大洗研究所廃棄物管理事業変更許可申請における 審査会合の質問回答

令和4年8月25日

国立研究開発法人日本原子力研究開発機構
高速炉・新型炉研究開発部門 大洗研究所
環境保全部

核燃料施設等の新規規制基準適合性に係る審査会合(第444回)(令和4年6月6日)において、日本原子力研究開発機構大洗研究所廃棄物管理施設に係る事業変更許可申請について概要説明を行い、3件の質問事項を得た。

使用の停止に係るプロセス

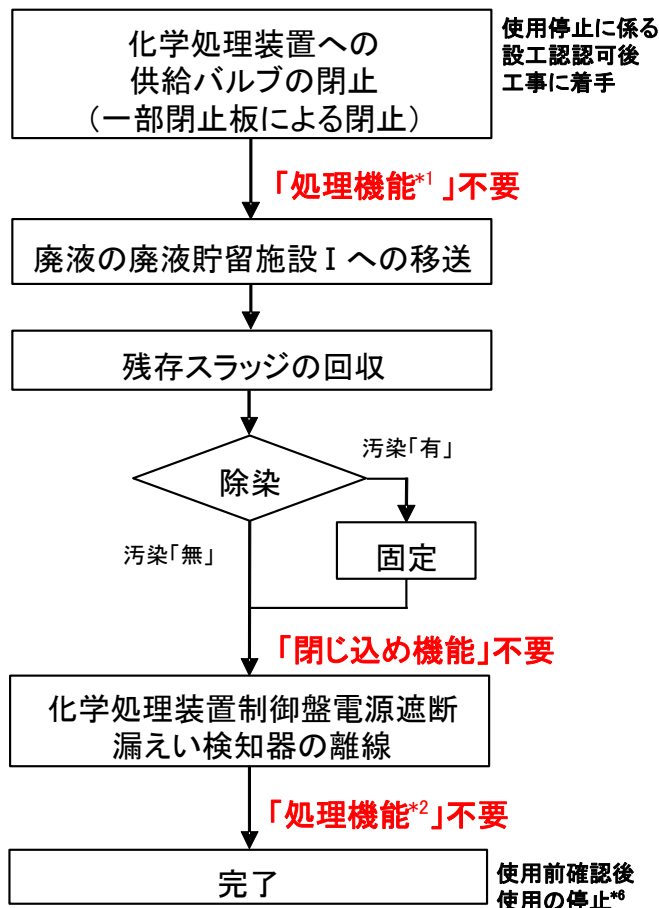
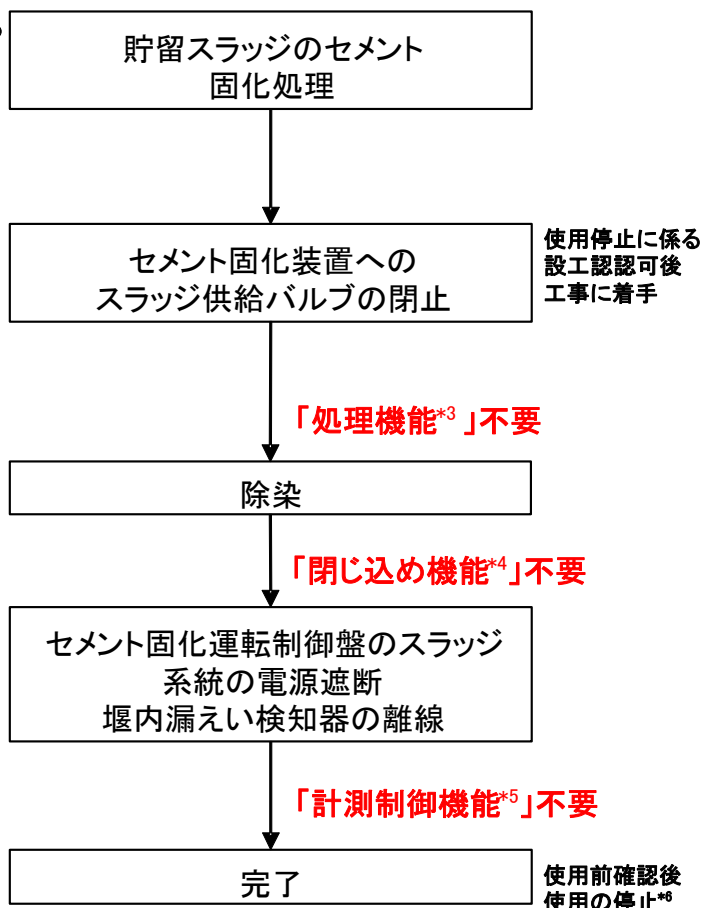
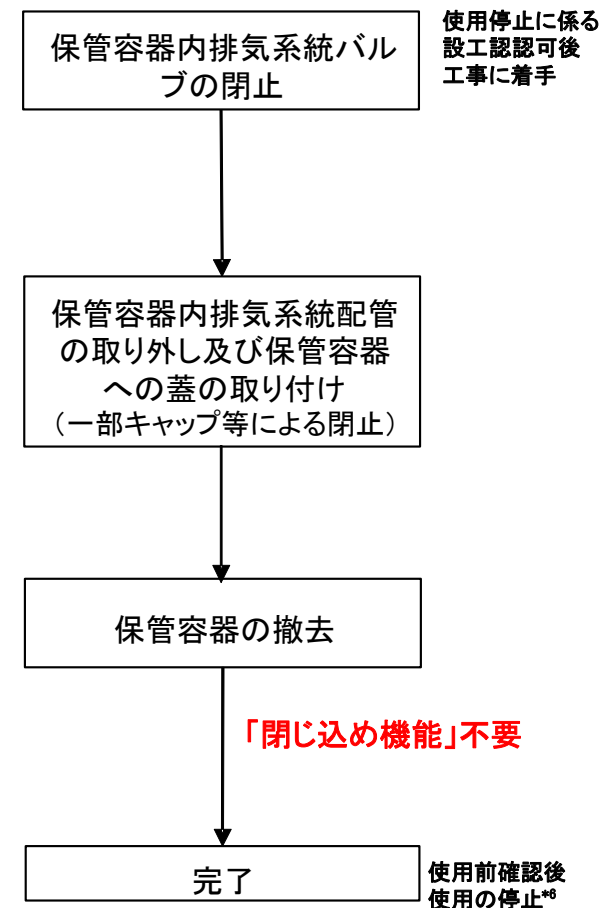
有機廃液一時格納庫及び化学処理装置(一部)の使用の停止について、今後の工事工程、方法及び設工認の申請時期を明確にすること。

有機廃液一時格納庫及び化学処理装置等の使用を停止する場合は、使用停止の措置に係る使用前確認が完了しなければ廃棄物管理施設の新規制基準の適合確認が完了しないことから、使用前確認は、新規制基準の適合確認の完了前もしくは同時とすることが必要である。

有機廃液一時格納庫の使用停止については、 $\beta \cdot \gamma$ 固体処理棟Ⅲの有機溶媒貯槽が液体廃棄物の受入れ施設として使用前確認を完了する前に工事に着手した場合、受入れ施設がなくなり、有機廃液の受入れができなくなる。受入れできない期間を可能な限り短縮するため、使用前事業者検査を他の設備と同時に受験できるように工事期間(約2か月)を考慮し、使用停止のための工事に着手する。

化学処理装置等の使用停止については、処理対象の廃液の処理が廃液蒸発装置Ⅰで実施可能であるため、使用停止に係る設工認及び保安規定の認可をもって使用停止のための工事に着手する。化学処理装置等の使用停止は、竜巻対策としての本設工認における適合性確認と関連していることから、使用停止に係る設工認は、現在申請中の設工認を補正し対応する。また、有機廃液一時格納庫も併せて補正する。

使用停止に当たっては、添付の使用停止に係るプロセスに従って「閉じ込め機能」、「処理機能」、「計測制御機能」及び「放射線管理機能」等の機能が不要となる措置を講じる。

表-1 廃棄物管理施設の新規制基準対応計画工程

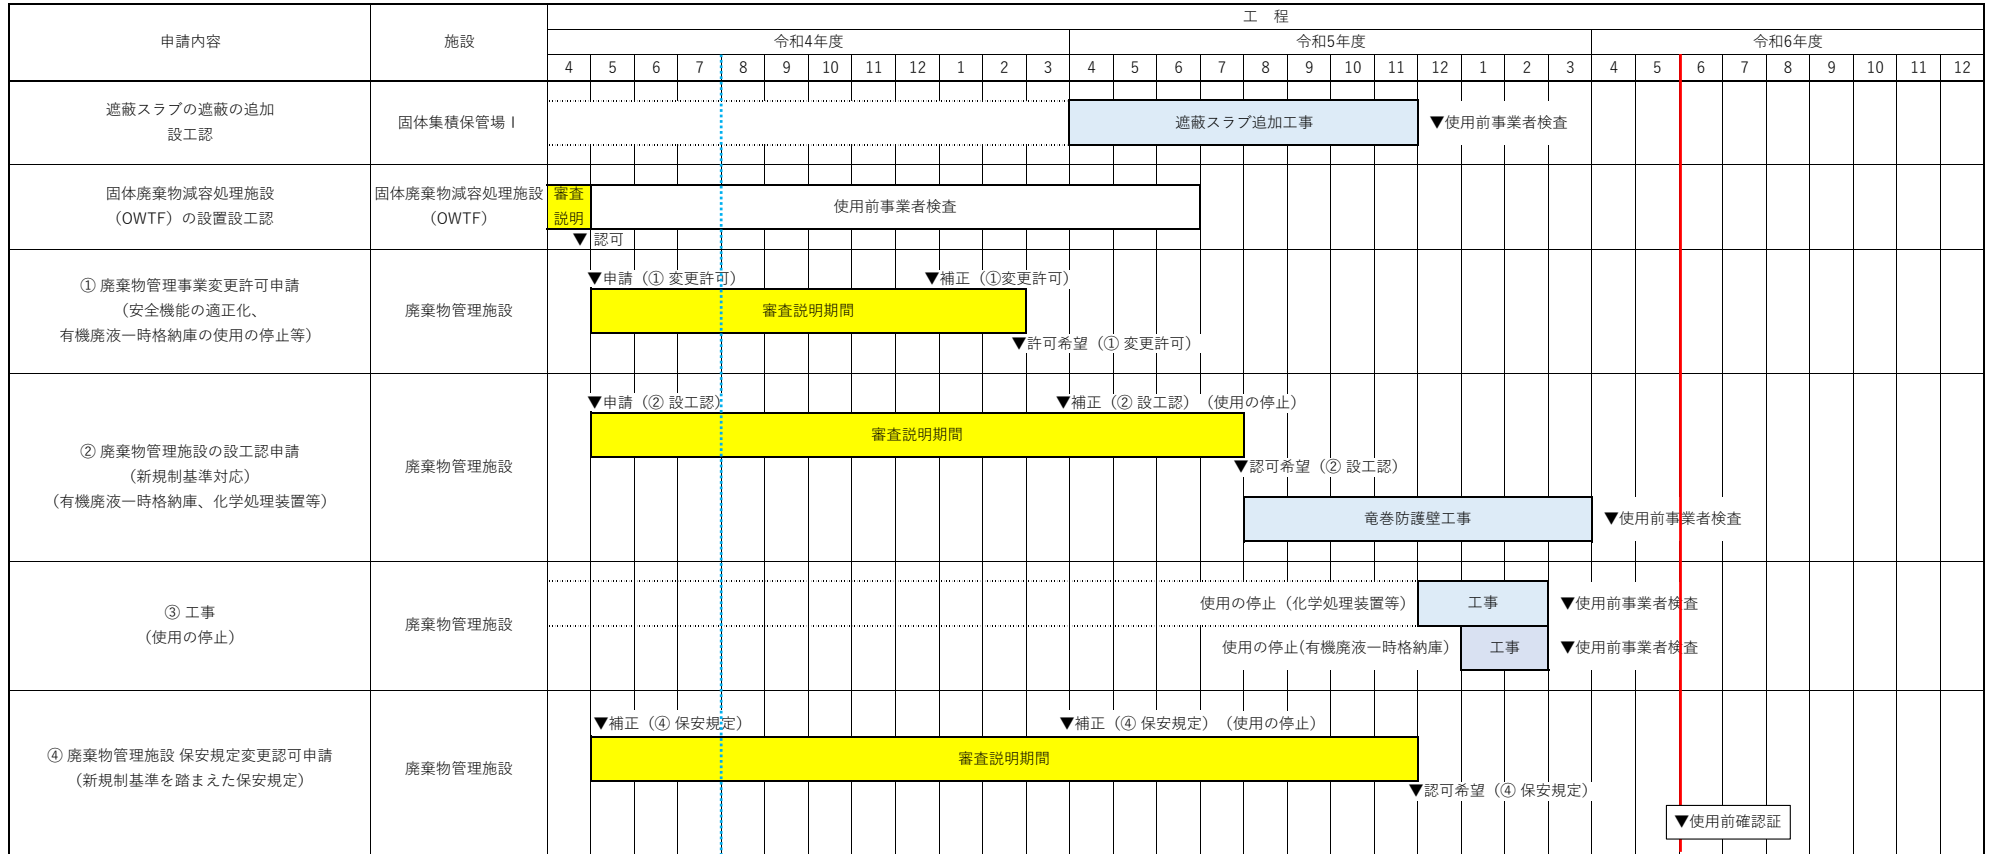
廃棄物管理施設における新規制基準対応に係る廃棄物管理事業変更許可申請（以下「許可」という。）、設計及び工事の計画の認可（以下「設工認」という。）申請、廃棄物管理施設保安規定変更認可申請に係る審査スケジュールについて、当初予定していた申請等から3か月遅れたこと、また、施設（有機廃液一時格納庫及び化学処理装置等）の使用の停止に伴って設備を段階的に停止するため、設工認及び保安規定について追加する必要があることから、新規制基準対応の審査スケジュールを変更するものである。

施設（有機廃液一時格納庫及び化学処理装置等）の使用の停止に係る設工認（表中②）及び保安規定（表中④）は、許可（表中①）取得後に補正する。

また、施設（有機廃液一時格納庫及び化学処理装置等）の使用の停止に係る工事（表中③）は、保安規定（表中④）の認可後に実施する。
